東海第二発電所
ペDESTALでの物理現象発生に対する対応方針
(審査会合における指摘事項の回答)

平成29年6月15日
日本原子力発電株式会社

3. 前回の審査会合で頂いた指摘事項

1m水位維持のための設備イメージ図

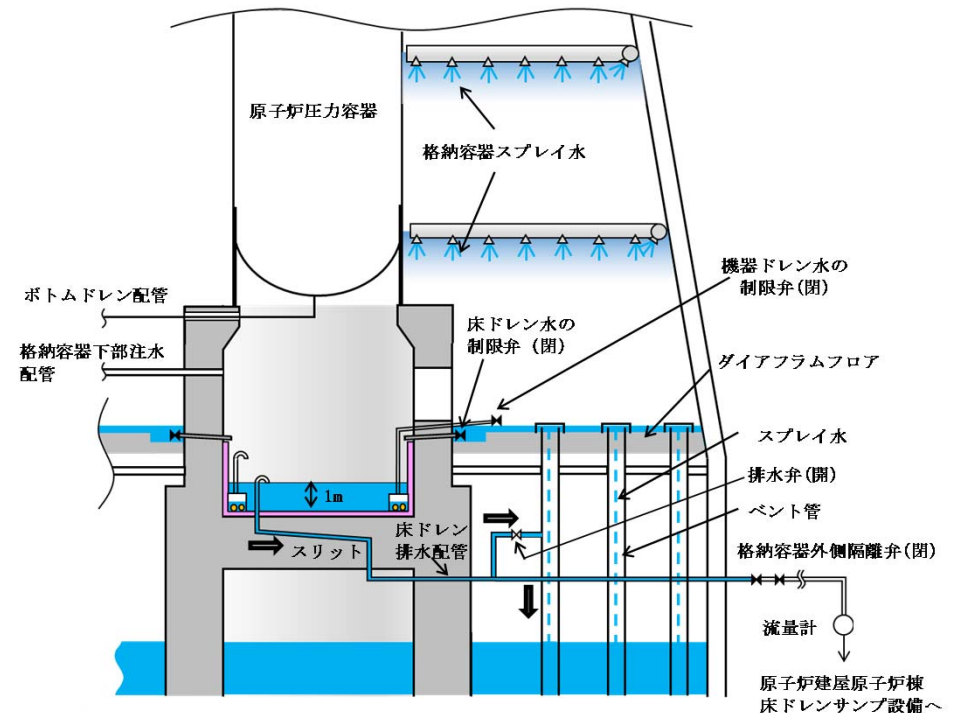
- ペDESTAL水位管理について、通常運転時、事故時からデブリ落下までにおいて、ペDESTALへの流入する可能性のある流入水の種類や経路、排出経路の配管・弁等を含めて、1mに維持することができることを整理した資料を提示すること。

- ペDESTAL内へ流入する配管に設置する制限弁を自動閉止し、水の流入をしゃ断。
- 制限弁閉止前の流入水等は、スワンネック、スリット、床ドレン排水配管及び排水弁を經由してサプレッション・プールへ排水することで、RPV破損までに水位1mを確保可能であることを評価。

大破断LOCA時の排水時間評価結果

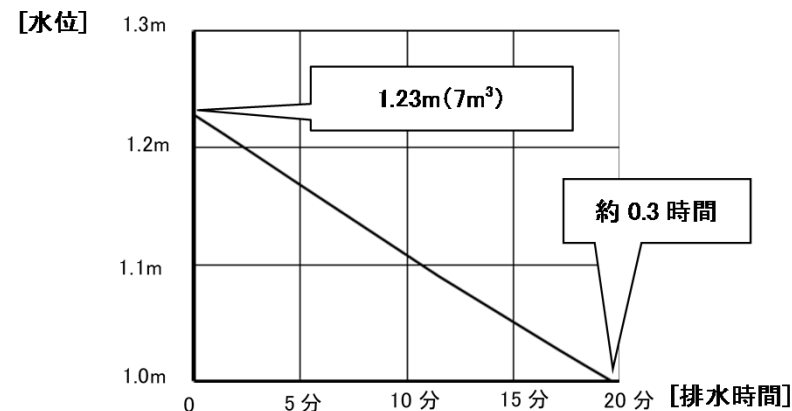
- また、排出経路の配管・弁等については、圧損等を考慮しても、確実に排出することができる配管勾配や口径等を整理した資料を提示すること。

- スリットは、通常運転中の排水性を確保する観点及びRPV破損後にスリット内でデブリが凝固するための必要な距離(スリット全長は約□)を短くする観点から、勾配を□に制限した設計。
- 排水評価においては、配管口径、配管長さ、エルボや弁数等考慮し、圧損評価におけるエルボの数を2倍程度見込む等の保守性を考慮した上で、以下を確認。
 - RPV破損までの時間が短い大破断LOCA時において、RPV破損まで(約3.2時間)に十分な余裕をもって水位1mまで排水可能
 - ペDESTALへの流入水が飽和状態であり、SEの影響が抑制されるボトムドレンLOCA時においても、RPV破損までに水位1mまで排水可能

排水配管に対する異物対策イメージ図

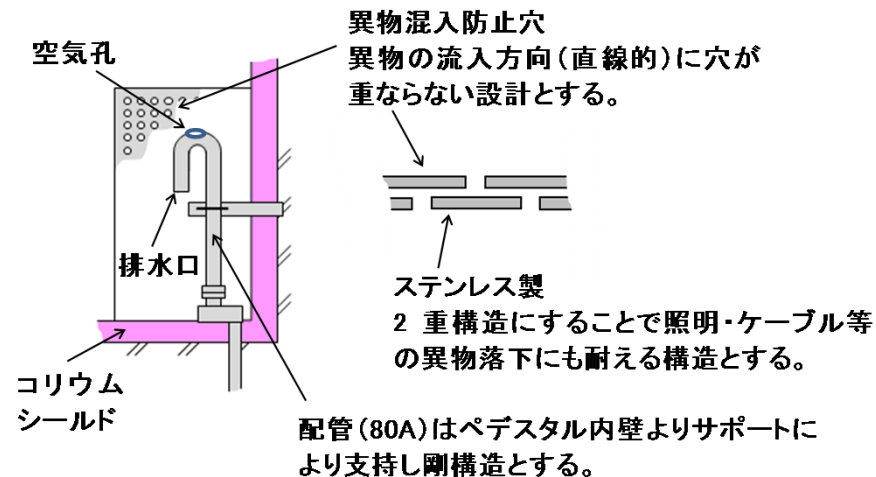
- また、排出経路の閉塞の可能性について整理した資料を提示すること。

- RPV破損前の1m水位達成までの期間において、落下物としてはケーブル類及び照明、異物としては落下物に加え、保温材、塗料片及びスラッジを対象
- 排水口の高さ方向の位置は、水面の浮遊物や床面の異物を持ち込ませないために適切な位置で設定するため、異物により排水性に悪影響が生じる可能性が低いと評価。
- さらに、落下物による排水性への影響を防止するため及び想定されない異物による排水性への悪影響を確実に防止するため、柵をスワンネック構造周囲に設置。

ペDESTALの計器設置イメージ図

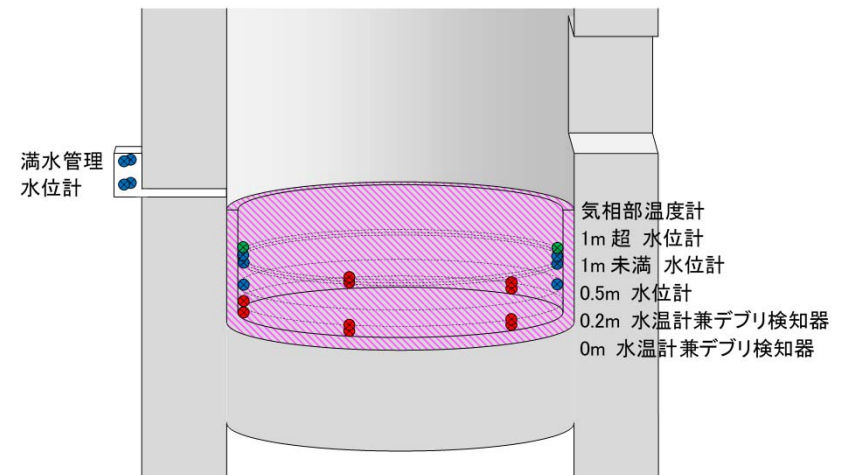
- ペDESTAL水位管理について、水位が1mを下回っている場合等、その検知及び対応について整理した資料を提示すること。
- ペDESTAL内に設置するとしている水温計について、設置目的・位置・当該計器を用いた運用について整理した資料を提示すること。

- RPV破損前に水位が1mを下回っている場合は、1m超水位計まで注水した上で1m水位まで排水する運用。
- 水温計兼デブリ検知器の目的は次のとおりであり、ペDESTAL床と床から0.2m高さに設置。
 - RPV破損時：デブリ落下による水温上昇又はデブリ堆積時の指示喪失によるRPV破損判断
 - RPV破損後：床から0.2m位置までのデブリの堆積量の検知
- 運用としては、次のとおり。
 - 床から0.2m未満のデブリ堆積時：0.5～1mの範囲で水位維持
 - 0.2m以上のデブリ堆積時：満水まで注水後、満水管理水位計にて水位維持

電極式水位計の動作原理

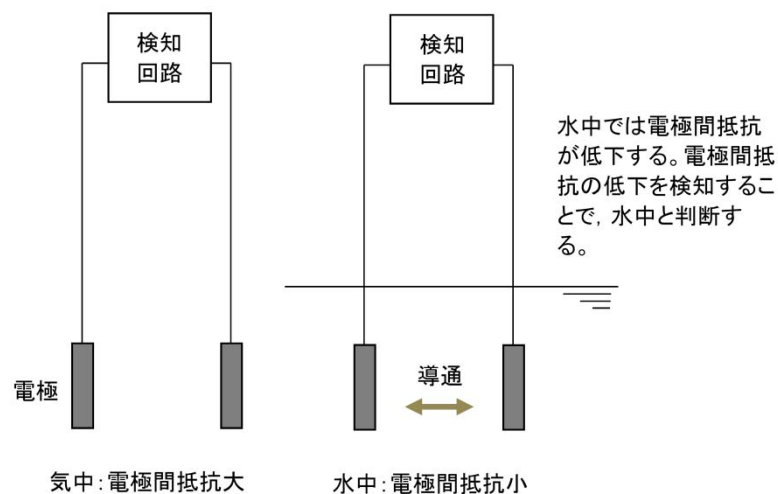
- ・また、検知で用いる水位計の動作原理について整理した資料を提示すること。

- ・ペDESTALに追設する水位計は電極式水位計とする。また、水温計兼デブリ検知器は測温抵抗体式温度計とする。

試験後の断面写真

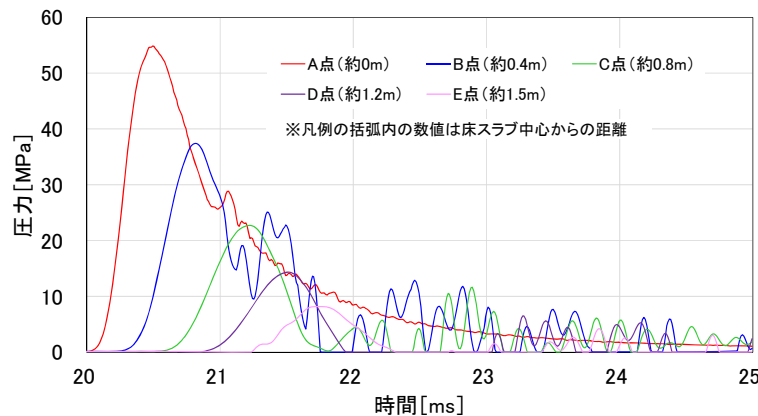
- ・ コリウムシールドの侵食開始温度 $2,100^{\circ}\text{C}$ の設定の考え方について、化学反応の観点も含めて整理した資料を提示すること。

- ・ 実機よりも ZrO_2 の還元反応が進む $100\text{mol}\%\text{Zr}$ 条件下での ZrO_2 耐熱材の侵食試験の結果(右図参照)から、 $2,100^{\circ}\text{C}$ ではほとんど侵食が進んでいない。
- ・ 模擬デブリ($\text{UO}_2-\text{ZrO}_2-\text{Zr}$)落下試験時の ZrO_2 耐熱材の黒色化部の組成に有意な変化がなかったこと等から、 ZrO_2 耐熱材表面が還元される影響は軽微。
- ・ 以上より、化学反応の観点を含めても、コリウムシールドの侵食開始温度: $2,100^{\circ}\text{C}$ の設定は妥当。

手計算と解析結果の応力比較(側壁部)

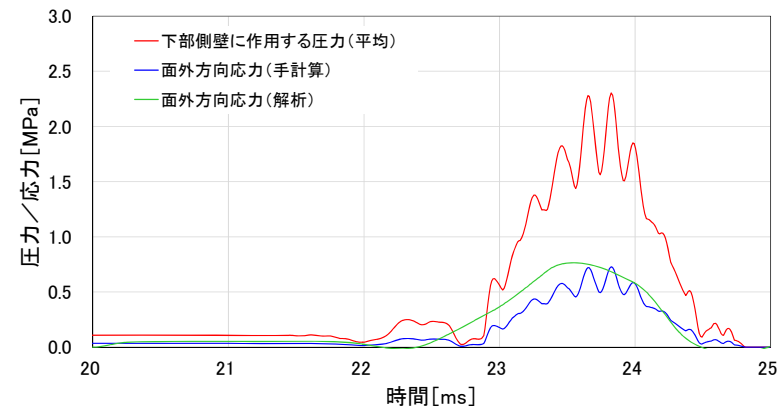
- SE発生時、ペDESTAL中心部での爆発源圧力がペDESTAL側壁や床面までどのように減衰され、どの程度の圧力がかかるか整理した資料を提示すること。

- ペDESTAL中心でSEが発生すると、圧力波は水中で減衰(距離減衰)しながら側壁の方向へ進行する。この結果、床スラブには最大約55MPa、側壁には最大約4MPaの圧力が作用する。
- また、ペDESTAL躯体に作用する圧力より手計算手法を用いて求めたコンクリートの応力と、解析結果のコンクリート応力とを比較し、解析では構造物の応答が適切に評価されていることを確認。
